„Výstavba Multifunkční sportovní a kulturní haly v Brně“

VYSVĚTLENÍ, ZMĚNA NEBO DOPLNĚNÍ ZADÁVACÍ DOKUMENTACE

Vysvětlení zadávací dokumentace č. 1 ze dne 3. 1. 2022

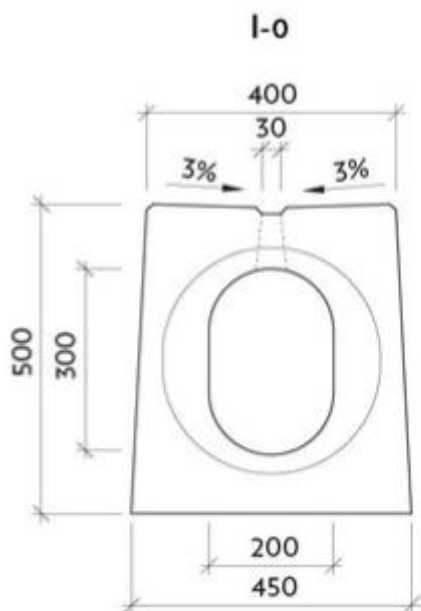
V soupisu prací „OSSENDORF - 1. STAVBA - MODRÁ - Multifunkční sportovní a kulturní pavilon
1. ETAPA [zadání].xlsx,, jsou v části SO 105 - Plocha MSKP položky:

16	M	56241042	rošt můstkový D400 litina dl 0,5m oka 17/29 pro žlab PE š 300mm	m	126,700
	PP		rošt můstkový D400 litina dl 0,5m oka 17/29 pro žlab PE š 300mm		
17	M	592284.R	žlab štěrbinový betonový čistící 400x500x1000mm	m	126,700
	PP		žlab štěrbinový betonový čistící 400x500x1000mm		
	VV		73,60+53,10

Tvar klasického štěrbinového žlabu 400x500mm je bez můstkového roštu:

Žádáme zadavatele o jasnou specifikaci položky – šterbinový žlab nebo liniový odvodňovací žlab s roštem?

Specifikace je doplněna ve stavebních objektech a je součástí složky „1. STAVBA – MODRÁ-Doplnění_SO_01.zip", která tvoří přílohu č. 5 tohoto Vysvětlení zadávací dokumentace č. 5.

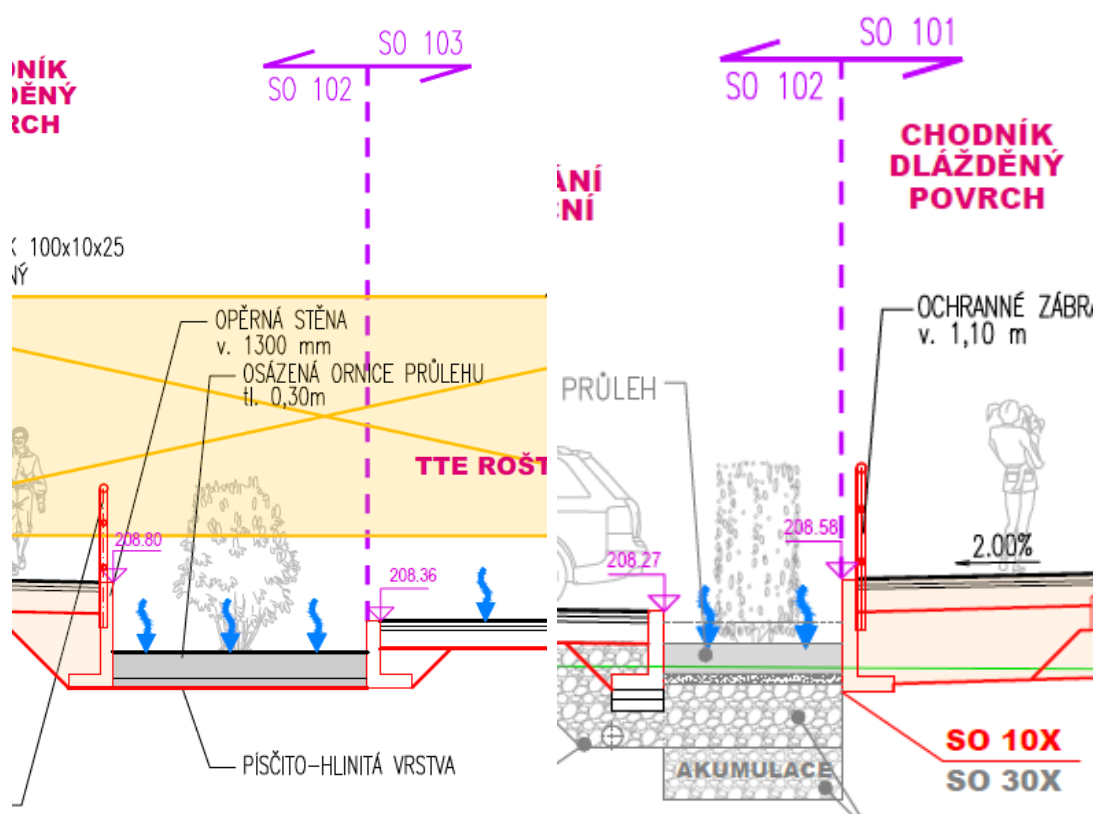
V soupisu prací „OSSENDORF - 1. STAVBA - MODRÁ - Multifunkční sportovní a kulturní pavilon 1. ETAPA [zadání].xlsx„ jsou v části SO 103b – Plocha P2 položky č.5-8 mtž a dod Opěrné zdi samonosné ze železobetonových dílců tvaru L se základem z betonu prostého dl.40.5m.

Z výkresové dokumentace je patrné, že opěrné zdi jsou i v SO 101 (dl.8m) a 102 (dl.47m) ovšem v soupisech prací těchto objektů položky pro mtž a dodávku opěrných zdí se zábradlím chybí.

Žádám o doplnění příslušných položek do soupisu prací.

Příslušné položky jsou doplněny do aktualizovaného dokumentu „OSSENDORF - 1. STAVBA - MODRÁ - Multifunkční sportovní a kulturní pavilon 1. ETAPA_v01" (ve formátech xlm, xls, PDF), který je součástí přílohy č. 4 tohoto Vysvětlení zadávací dokumentace č. 5 (složka „1. stavba - MODRÁ - BEZ CEN").

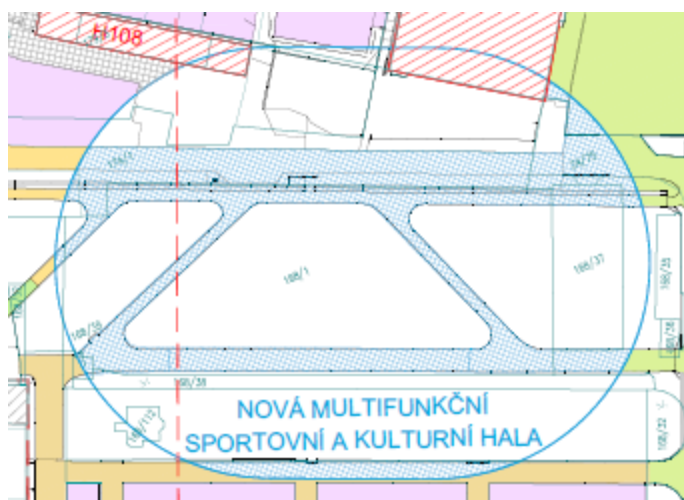
V situaci SO 002.1 – DEMOLICE ZPEVNĚNÝCH PLOCH jsou modře šrafované stávající plochy v místě budoucí haly. Tyto plochy nejsou zahrnuty v příslušném soupise prací části OKOLNÍ PLOCHY a nefigurují ani v soupise prací části HALA.

Pokud má být demolice těchto ploch součástí cenové nabídky, žádáme zadavatele o doplnění příslušných položek do soupisu prací.

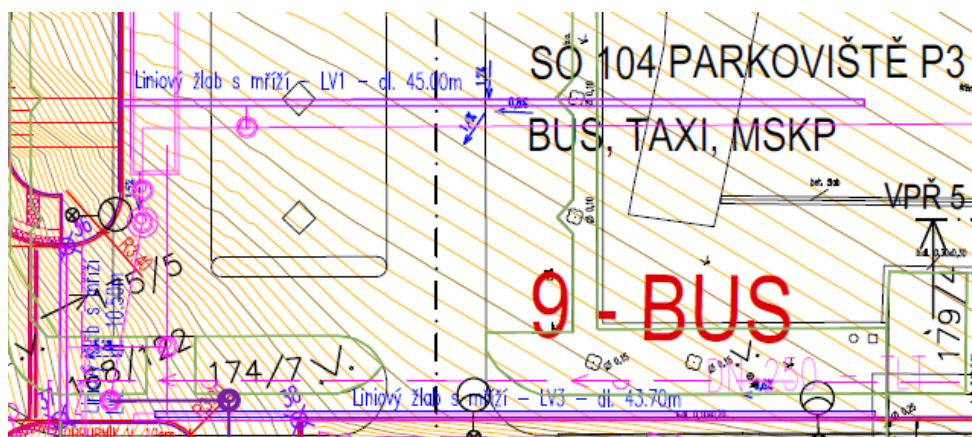
V situaci SO 104 – PARKOVIŠTĚ P3 – BUSM, TAXI, MKSP jsou zakresleny liniové žlaby (LV1-3 45,0+10,5+43,7m), které nejsou vykázány v příslušném soupise prací.

Na jihovýchodní straně parkoviště jsou v situaci zakresleny 3 uliční vpusti, které také nejsou vykázány v soupise prací SO 104.
